**Referencia: EsIA ““Renglón N° 1:
Rehabilitación de Caminos de Producción
(Agropecuarios), para la provincia de
Coclé”; Camino El Peñón – Bajo Grande”**

Nuestras primeras palabras son para saludarle y a la vez contestar la primera información aclaratoria del Estudio de Impacto Ambiental Categoría I denominado ““Renglón N° 1: Rehabilitación de Caminos de Producción (Agropecuarios), para la provincia de Coclé”; Camino El Peñón – Bajo Grande” solicitada mediante nota DRCC-1591-2022

Promotor: MINISTERIO DE OBRAS PÚBLICAS
Respuestas a Nota Aclaratoria N°1

Grafica # 1

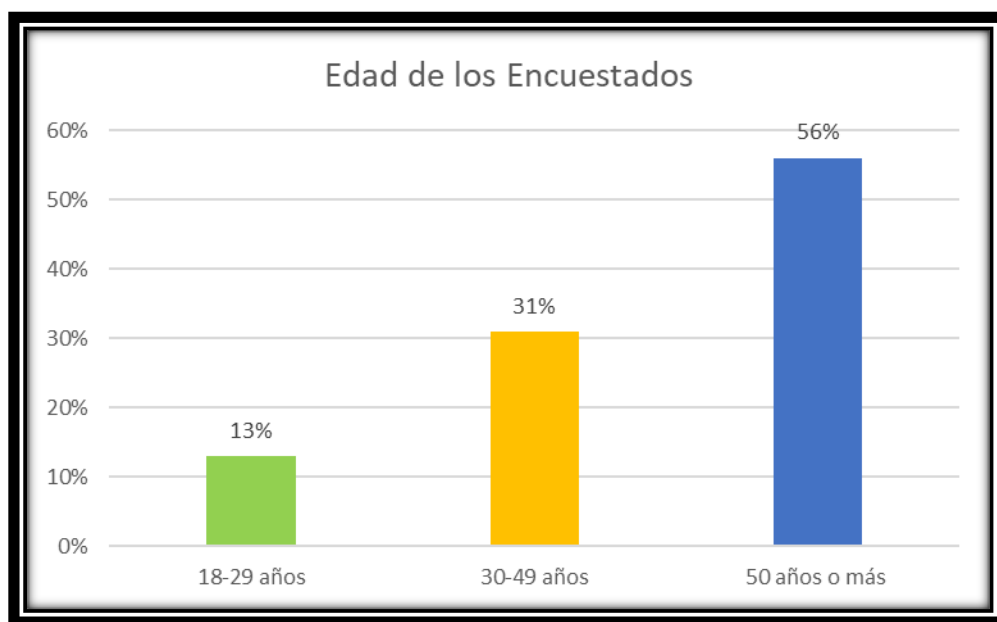
8. En la pág. 120 señala que aplicaron 16 encuestas las cuales fueron adjuntadas en anexos; sin embargo, el análisis de los resultados de las encuestas fue presentado en base a 17 encuestas, por lo que se solicita aclarar esta información, y presentar las correcciones correspondientes.

Efectivamente se adjuntaron 16 encuestas, por lo cual se presenta a continuación el análisis de resultados de las encuestas con las correcciones correspondientes.

Porcentaje de encuestados por sexo:

Masculino	10
Femenino	6
